Dotyczy: postępowania o udzielenie zamówienia publicznego prowadzonego w trybie przetargu nieograniczonego pn. **Adaptacja pomieszczeń na potrzeby utworzenia Klubu „Senior +” w miejscowości Tuczki część I i II.**

**Odpowiedź zamawiającego w ramach zgłoszonych wniosków o wyjaśnienie treści SIWZ**

**RZUT PARTERU**  
SKALA 1:50

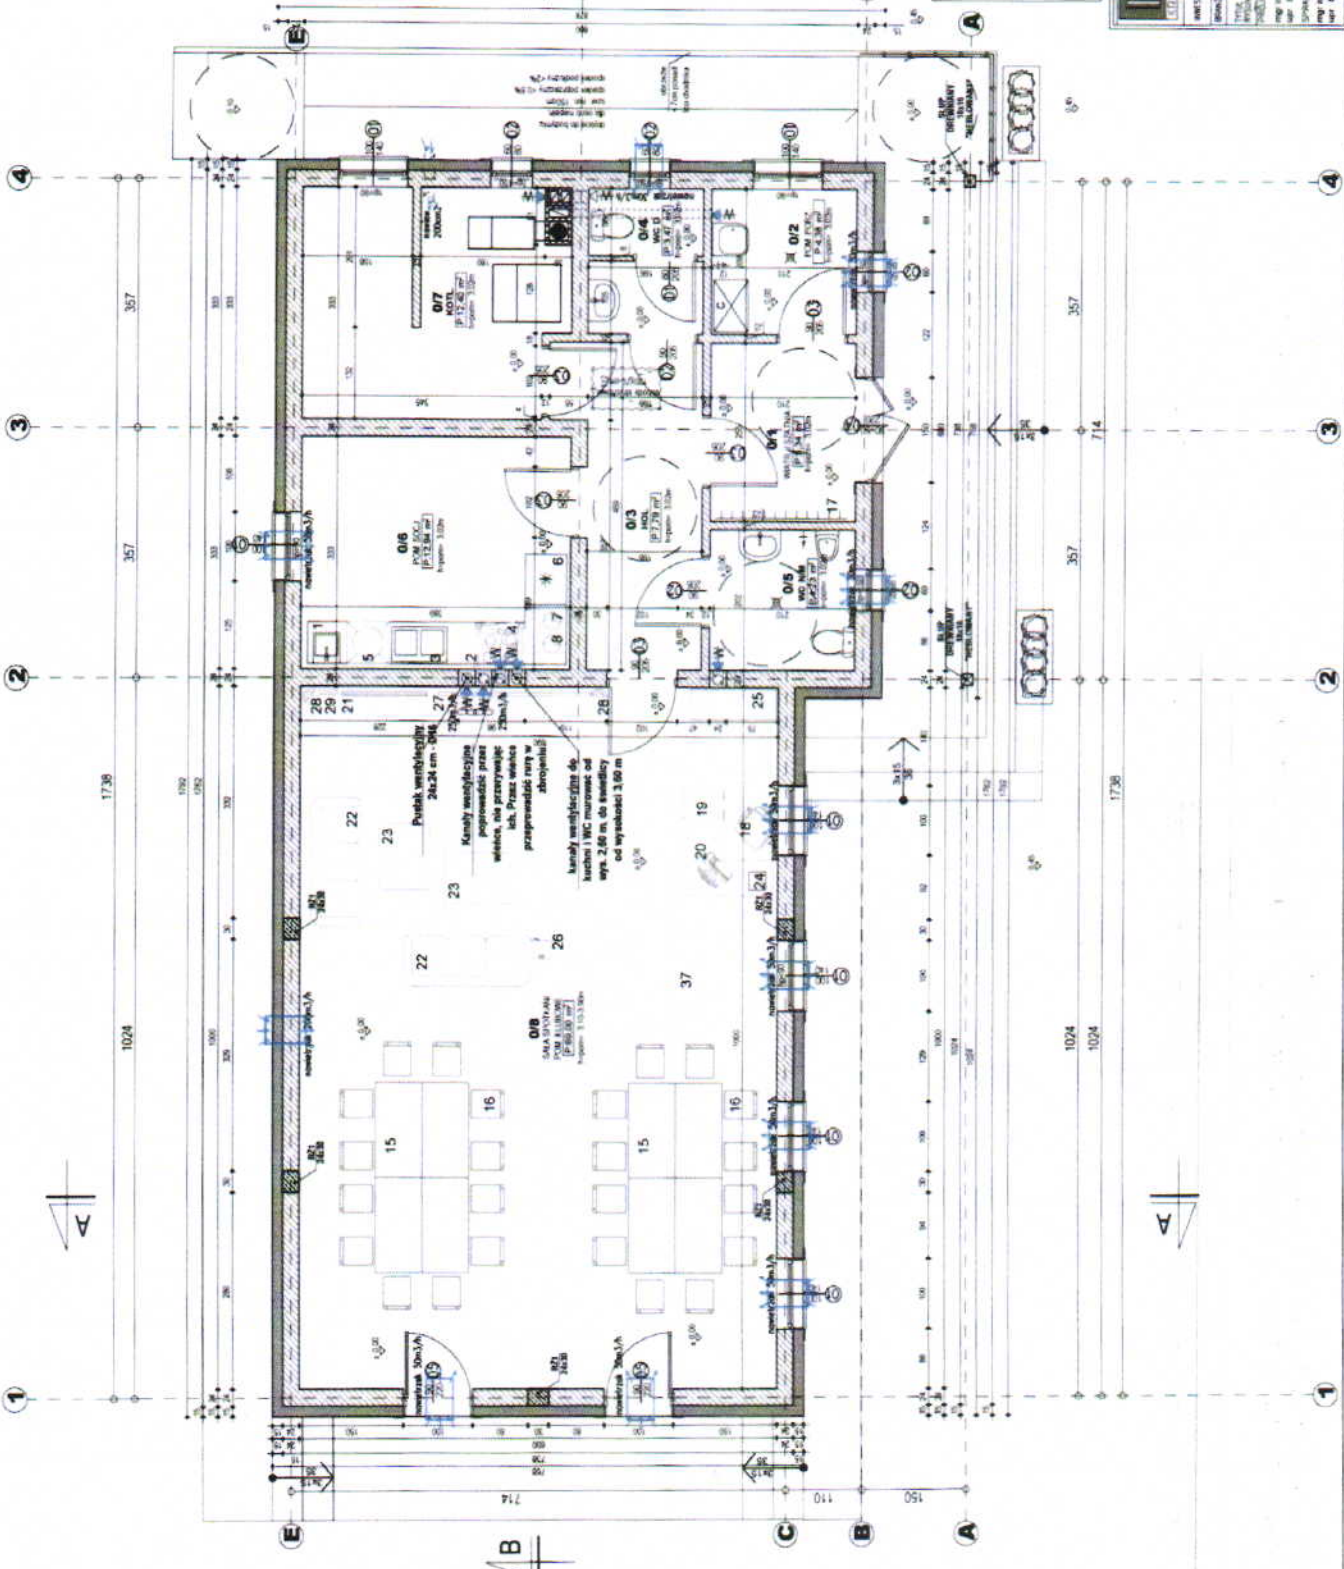
**Pytanie:** W załączniku 9.2 dotyczącym wyposażenia Klubu Senior wypisane w pozycji nr 1 Meble kuchenne nie mają dokładnych danych odnośnie wymiarów zabudowy meblowej. Również nie ma wypisane jakie dokładnie szafki Państwo potrzebują, tylko jest wyspecyfikowana Szuflada na sztućce. Czy mógłbym otrzymać niezbędne dane tych mebli kuchennych do wyliczenia oferty cenowej.

**Odpowiedź:** W załączniku 8.2 na stronie nr 20 znajduje się „Rzut przyziemia”, który zawiera informacje o wymiarach i powierzchni poszczególnych pomieszczeń w tym pomieszczenia socjalnego oraz rozmieszczenie i zestawienie wyposażenia. Rzut przyziemia w załączeniu.
